DODATEČNÉ INFORMACE č. 1 – Změna zadávacích podmínek

ZADAVATEL: Správa a údržba silnic Plzeňského kraje, p.o.
Sídlem: Škroupova 18, 306 13 Plzeň
Jednající: Bc. Pavlem Panuškou, generálním ředitelem
IČ: 72053119

VEŘEJNÁ ZAKÁZKA: II/19018 Nýrsko – Chodská ulice

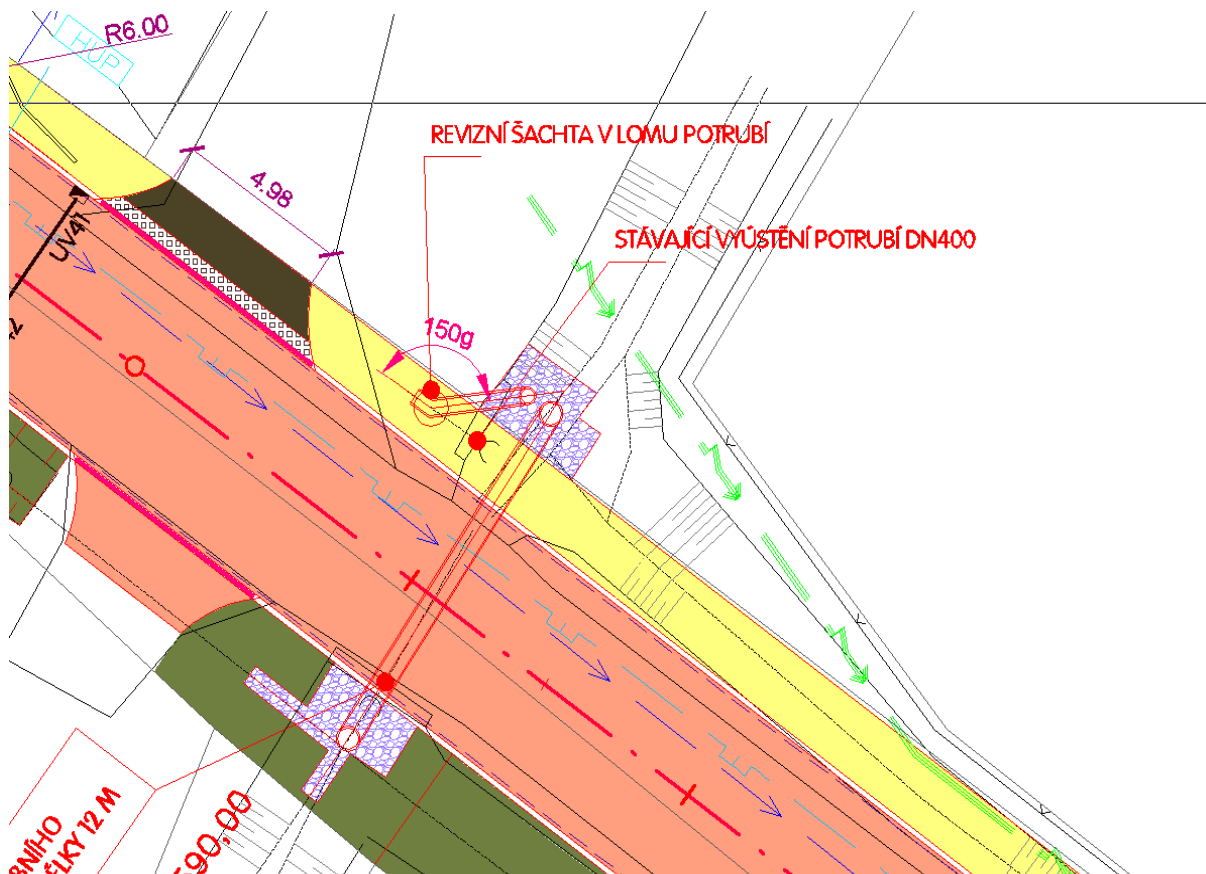
Pol.č.41 - Revizní šachta v lomu potrubí DN400 a DN600, včetně materiálu a montáže - není možné ocenit – nenalezli jsme v PD její výkres pro provedení a ani místo kde se má vybudovat.

Dotaz : Doplní zadavatel výkres této šachty do PD aby ji bylo možno ocenit ?

Pol.č.68-70 - Zřízení silničního propustku z trub betonových nebo ŽB DN 400

Dotaz : Kde se tento propustek s 1 čelem nalézá ?

K tomu zadavatel sděluje: - Položka byla opravena. Jedná se o revizní šachtu v lomu potrubí DN400 a DN400 u propustku v km 0,590 viz. situace

K tomu zadavatel sděluje: - U propustku v km 0,590 viz. obrázek výše.
